【公報種別】特許法第17条の2の規定による補正の掲載

【公開番号】特開2010-163076(P2010-163076A)

【手続補正書】

【図 2 4】

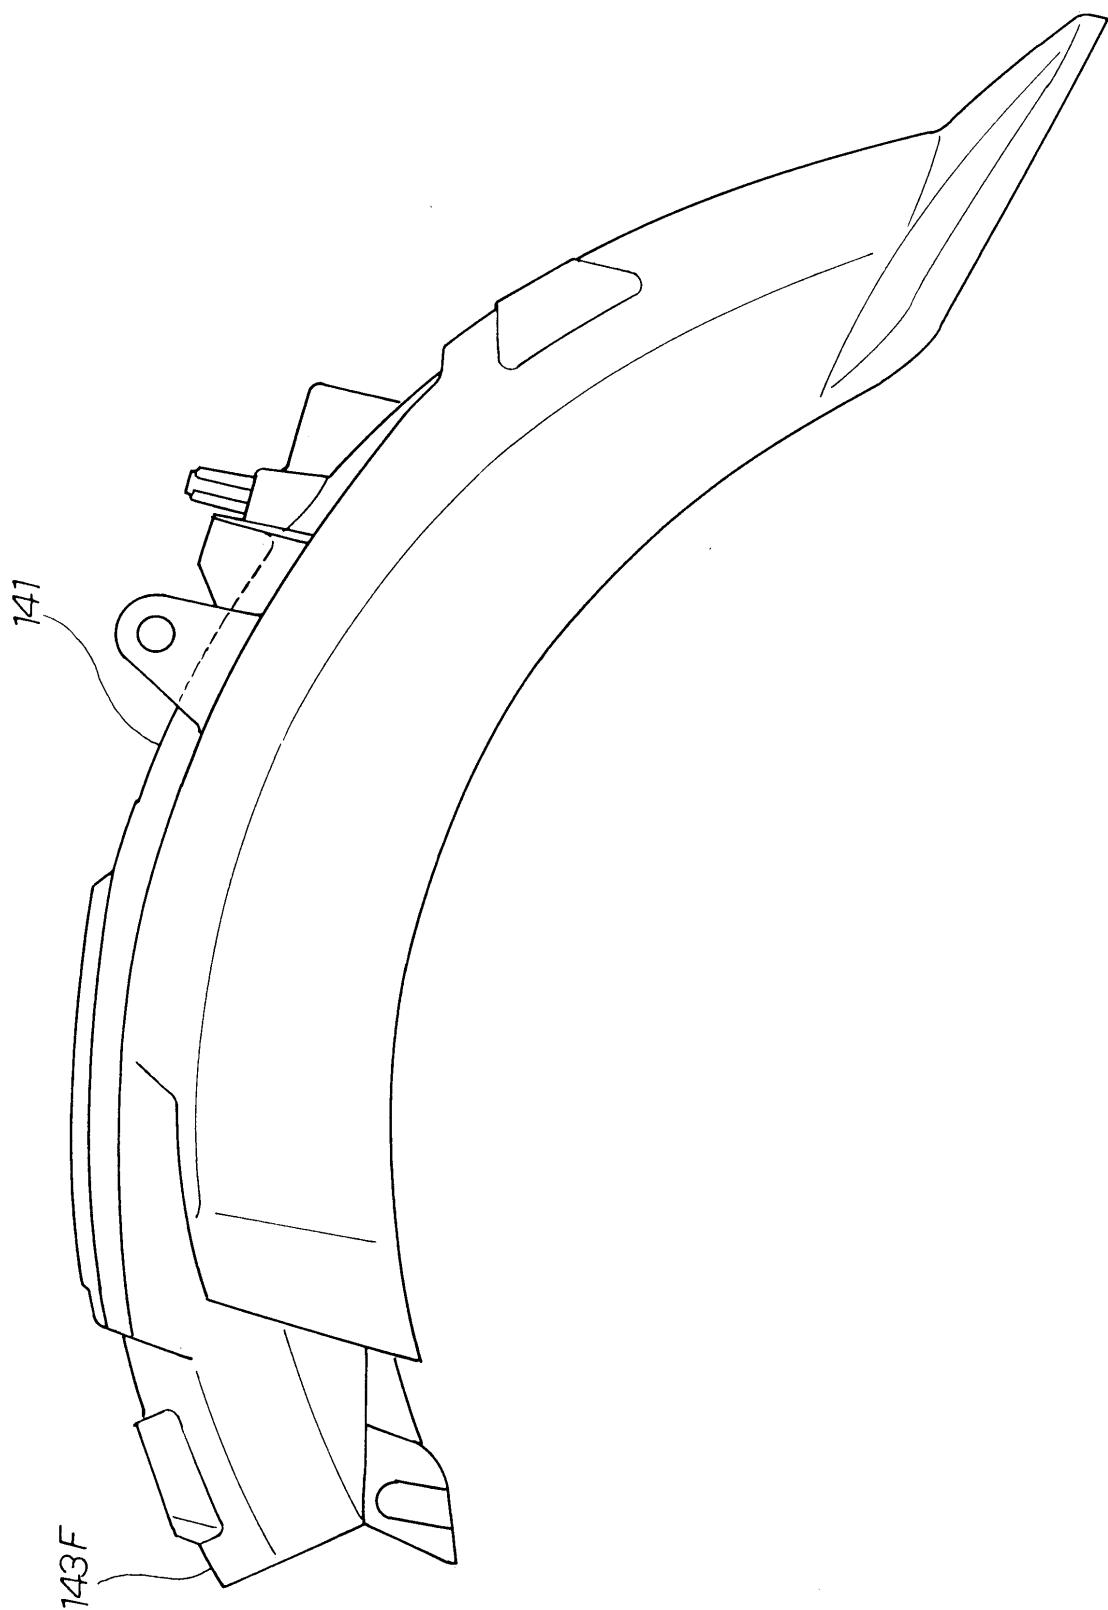
リヤフェンダ後半部141は、図24に示すように、前端に接続部143Fを有する。

【補正対象書類名】図面

【補正対象項目名】図24

【補正方法】変更
